Forslag til endring av plan 2020 02, Kluge masseuttak og mottaksanlegg

Gjesdal kommune

Risa AS har engasjert Prosjektil AS til å utarbeide et forslag til endring av plan 2020 02, Kluge masseuttak og mottaksanlegg. Planen ble vedtatt den 06.11.2023.

Figur 1 Opprinnelig og ny vegtrasé. Opprinnelig vegtrasé vist med røde linjer.

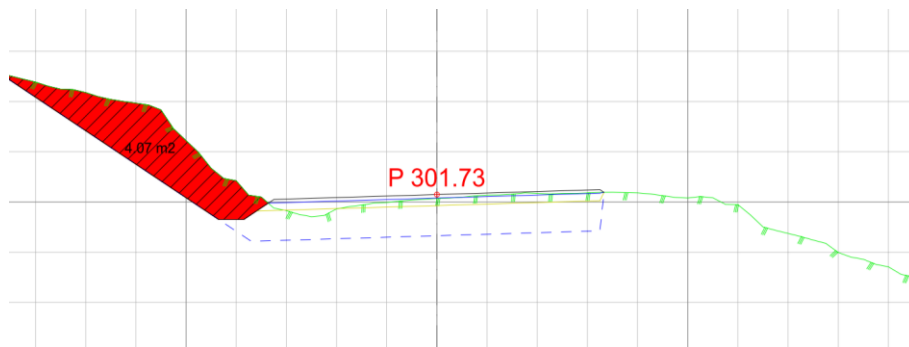
Veglinjene for o_V1 er forskjøvet lenger nord på del av strekningen. På partiet med størst forskyvning, er vegen forskjøvet 1,8 m lenger nord. Det var ikke mulig å opparbeide vegen slik vegen var regulert opprinnelig, ettersom det ville vært behov for betydelig fylling på sørsiden av vegen. Det vil fortsatt være behov for noe skjæring mot nord, men løsningen medfører betydelig mindre terrenginngrep. Figur 1 viser opprinnelig og ny regulering av o_V1. Figur 2 og 3 viser tverrsnitt etter utvidelse av veg, for å illustrere nødvendig utskjæring ifm. opparbeidelse av veg. Nødvendig utskjæring vil variere noe, men vil være innenfor #2. Tverrsnittene viser en skråning på 1:1,5.

Figur 4 Opprinnelig og ny vegtrasé. Opprinnelig vegtrasé vist med røde linjer og utvidelse av veg markert med blå firkant, vektstasjon.

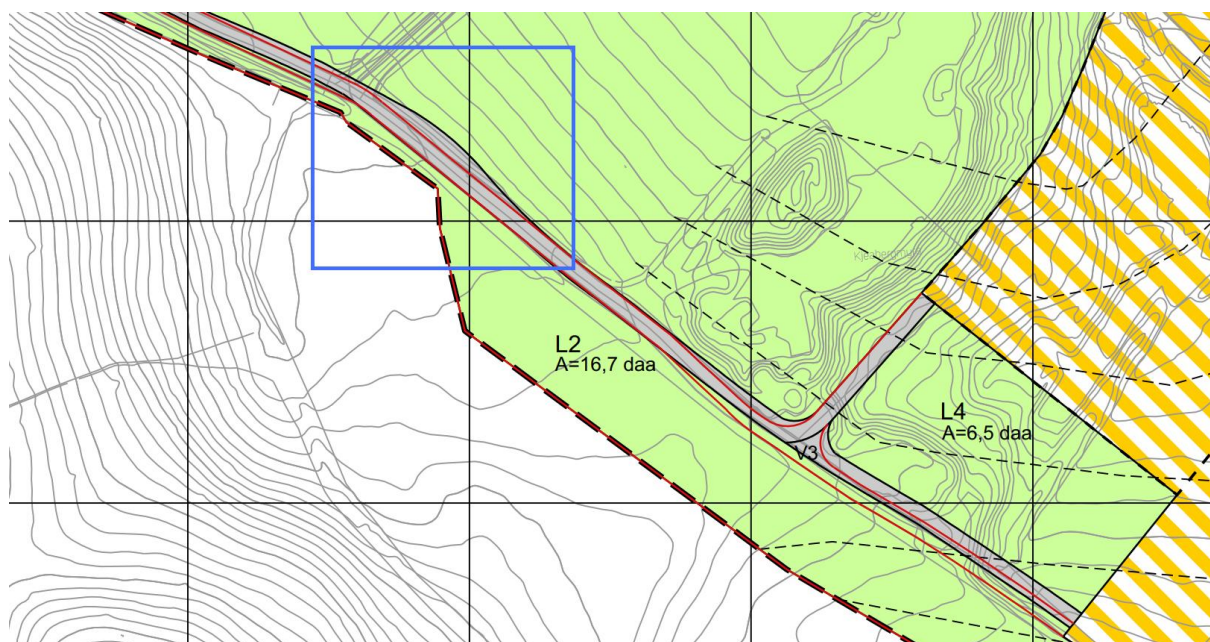
Linjeføringen fra opprinnelig plan for V2 og V3 var basert på FKB-kart, som har vist seg ikke å være riktig. Intensjonen i opprinnelig plan var å regulere vegen der den går i dag. Det er gjennomført droneinnmåling som linjene foreslås justert i tråd med. I tillegg utvides V2 der det er etablert en vektstasjon. Figuren under viser hvor vegen er utvidet (vektstasjon) og forskjell på veglinjer fra opprinnelig og ny vegtrasé.

Figur 5 Nærmere angitt kommunalteknisk anlegg. Opprinnelig avgrensning vist med røde linjer.

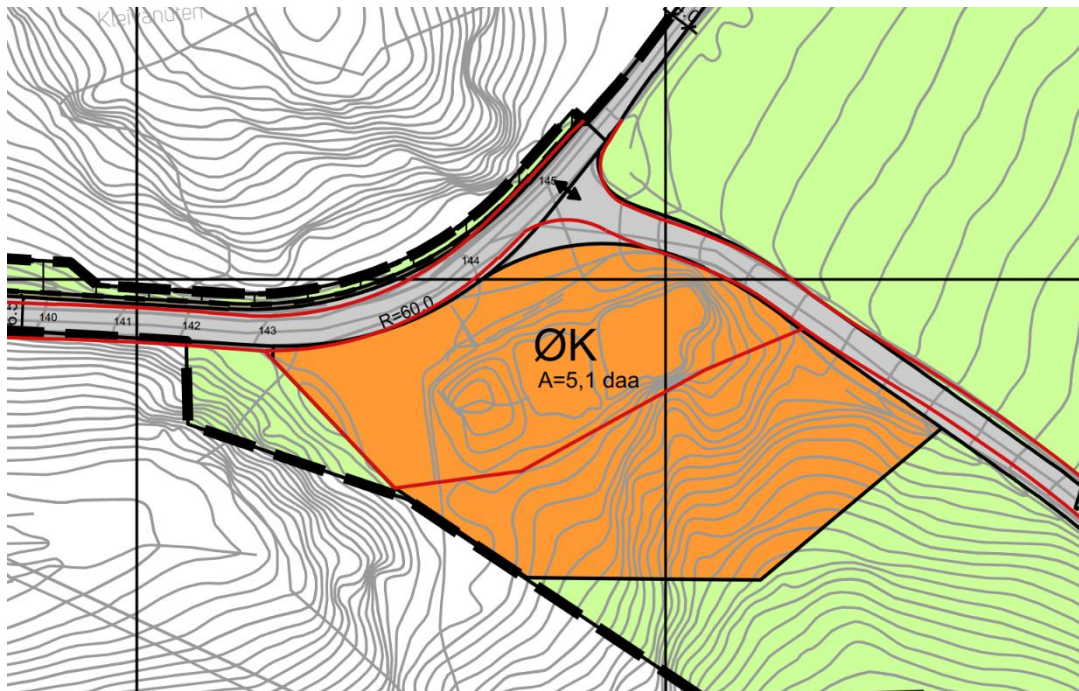
Dagens renseanlegg er underdimensjonert for å kunne oppnå best mulig renseseffekt. Utvidelse av anlegget vil være med å minimere utslipp med suspendert stoff til Kleivabekken, noe som er i tråd med tiltaksretten til Figgjovassdraget. Figgjovassdraget er i *Konsekvensutredning for plaid:202002* vurdert å ha stor verdi. Arealet som utvides til formålet *nærmere angitt kommunalteknisk anlegg, ØK*, inkluderer nødvendig areal til terrengbearbeiding og sikkerhetshyller, i tillegg til areal for sedimenteringskammer og tilkomstveg. Utvidelsen av felt ØK er på 2,3 daa.

Etter en beregning basert på nedbørmengde og nedslagsfelt, har Risa kommet fram til at arealet må doubles ift. dagens situasjon, for å oppnå god funksjon av bassenget. Området for utvidelse av renseanlegg har store høydeforskjeller, og det er nødvendig å legge inn sikkerhetshyller. Arealet avsatt til ØK omfatter både nødvendig areal til renseanlegg og til terrengbearbeiding.

Figur 6 Konsept for renseanlegg (Risa)

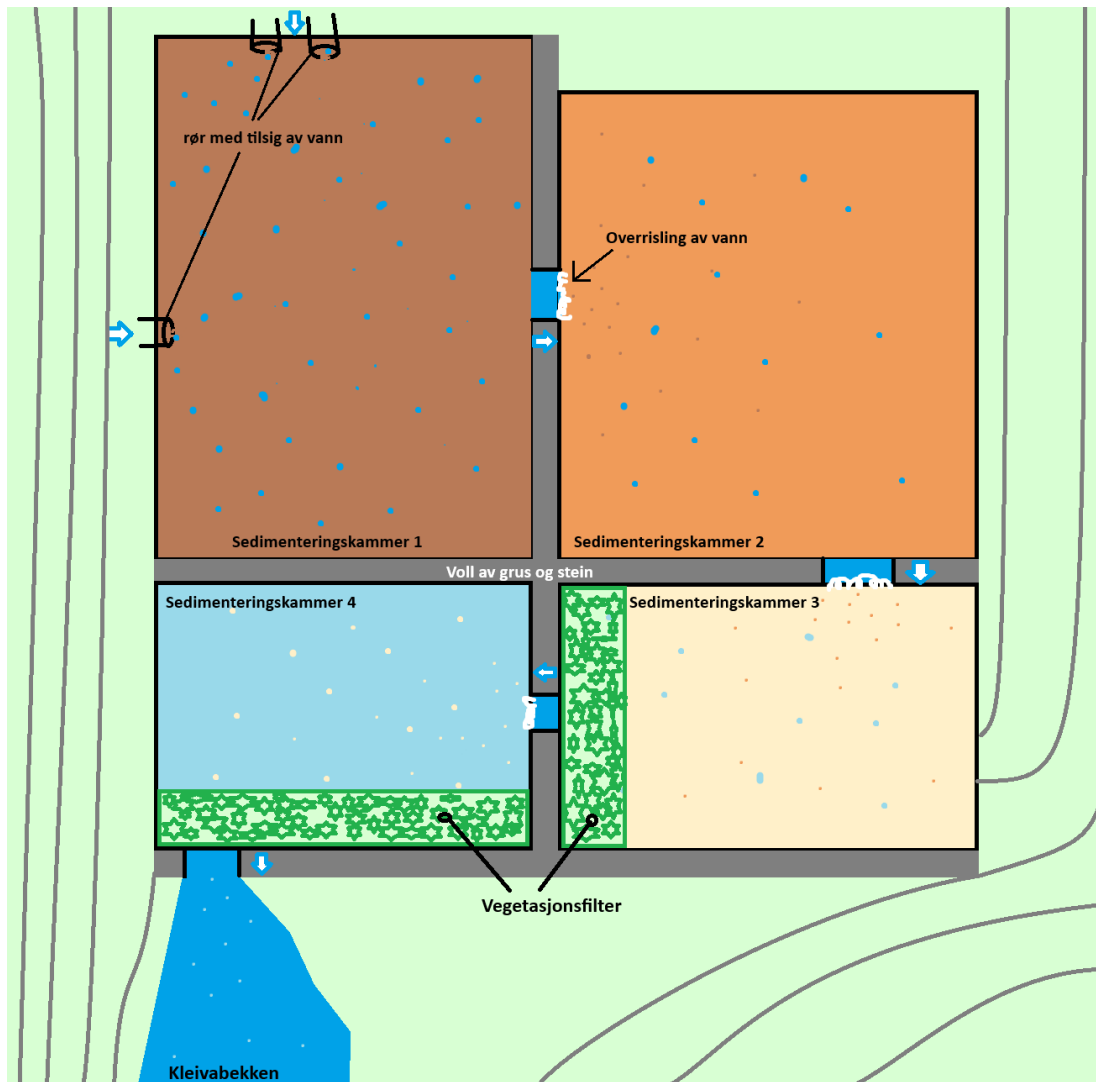
For å oppnå god funksjon, bør anlegget utformes med avlang form og styrt vannføring, slik at det etableres stempelstrøm. Konsept for nytt renseanlegg er illustrert under. Det vil bestå av 4 sedimenteringskammer som renser vannet, før det slippes ut til resipient. Tiltaket vil redusere avrenning av suspendert stoff til Kleivabekken, og er i samsvar med gjeldende miljømål og tiltaksretning for Figgjovassdraget.
